Don Juan de Burgos
de esta Villa y vecedor
por las R. C. de la Plaza
de San Francisco
Digo: que teniendo que la
brar una Cava y nueva
planta en la C. del P. para
vender a obra y se halla
labrada en esta Calle, y en
donde está concedida del P.
blo (marcada con el N.º 3)
y siendo preciso se conceda
la licencia y para hacer
esta obra se necesita con
el separar el balcón de la

N.º 25 de Mayo de 1768
Senor

de esta Villa, y proveedor
se las n.º tropas de la Playa
sitios n.º e Inmediacion.
Digo: q. teniendo que la
brar una Casa de nueva
planta en la C. del Per, para
unirla a otra q. se halla
labrada en esta Calle, y bu-
elve a la Concedera de S.ª
blo (marcada con el n.º 1.º)
y siendo preciso se conceda
la licencia q. para hacer
esta obra se necesita, como
el de poner el Palenque, va.

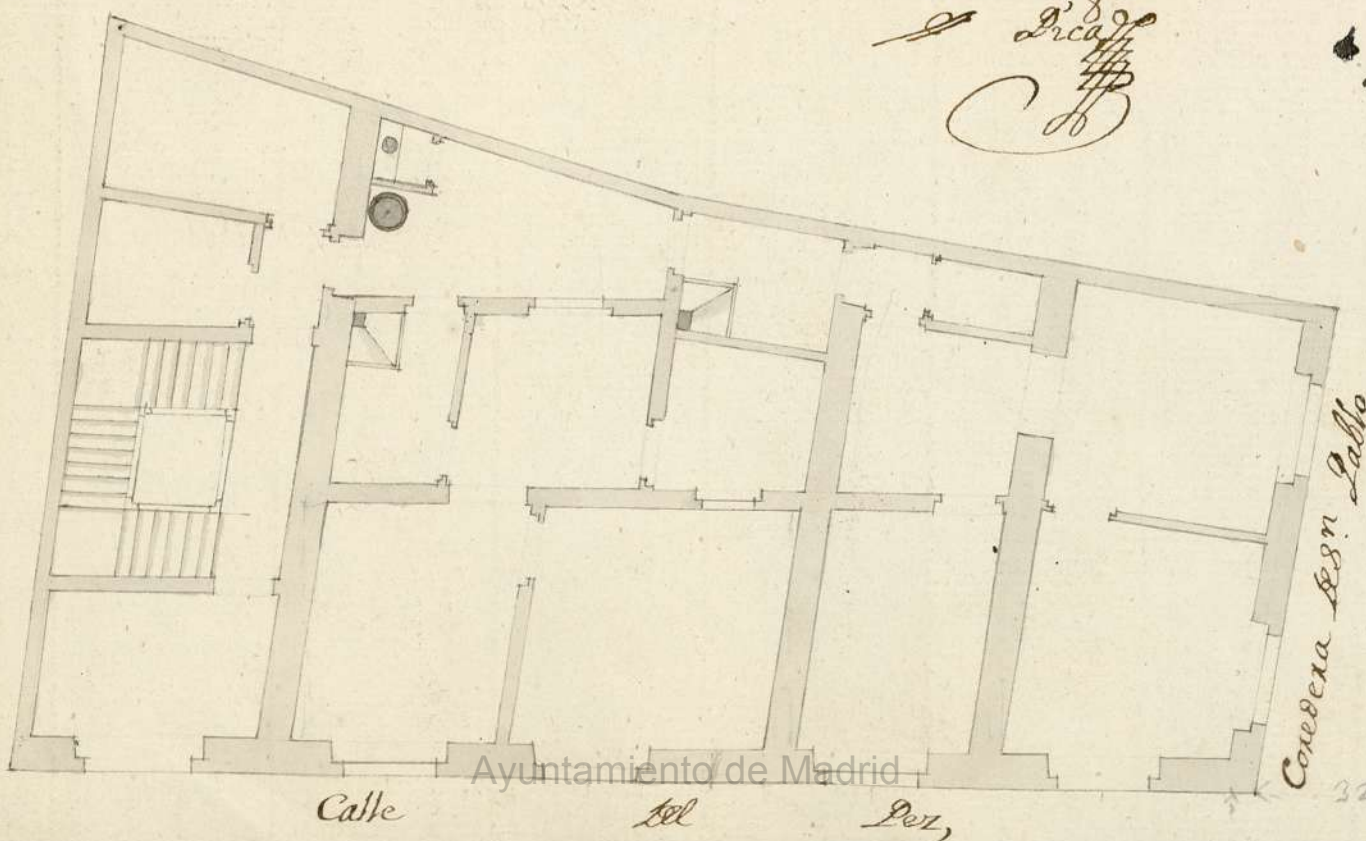
En cumplimiento del
Decreto antecedente
he visto, y reconocido
la Casa que expresa
este memorial, y asi-
mismo he medido des-
de la esquina que hace
alas dos Calles que se
expresan los anchos
de estas, y hallo, que la
del Per consta de vein-

tey quatro pies y qu-
arto, y la dela Corre-
dera de S.ⁿ Pablo de
treintay dos pies y
quarto, medidos en
angulos rectos delas
haceras, desde el
qual angulo, v^o **S^opp.**
esquina parten las
dos fachadas en linea
recta á imirve con
las delas Casas conti-
guas, en cuyos ter-
minos debe quedar
la que se propone
construir cuyos sue-
los han de seguir las
mismas alturas, y
niveles que los que
actualmente tiene
la porcion vieja que
há de subsistir, como
viene figurado en el
diseño que se presenta
previniendo que la fi-
gura delas puertas y

ventanas deben quedar de figura rectangular, y no
en arco escarzano como vienen delineadas por ser muy
regular, y de mejor forma: que la obra se ha de cons-
truir bien y con buenos materiales: que en habiendo
elevado varay media la fachada sobre la superficie
de la Calle, se de parte à V. J. para que se sirva man-
dar reconocerla: que han de quedar puestos cana-
les en el Alero del tejado para recoger las aguas del
Cubierta, y Losas de piedra solida al pie de la Calle delan-
te de la fachada de tres pies de ancho, y medio de pro-
so: que durante la obra todos los Sabados ha de
quedar libre y desembarazado el paso del Publico, y
al fin de ella limpia, y varrida la Calle: con cuyas
prevenciones puede V. J. servirse conceder la licencia
que se solicita. Madrid y Mayo 28 del 768.

Concedue esta ley. con anexo ala
Declaraz. del Mno. mayor.
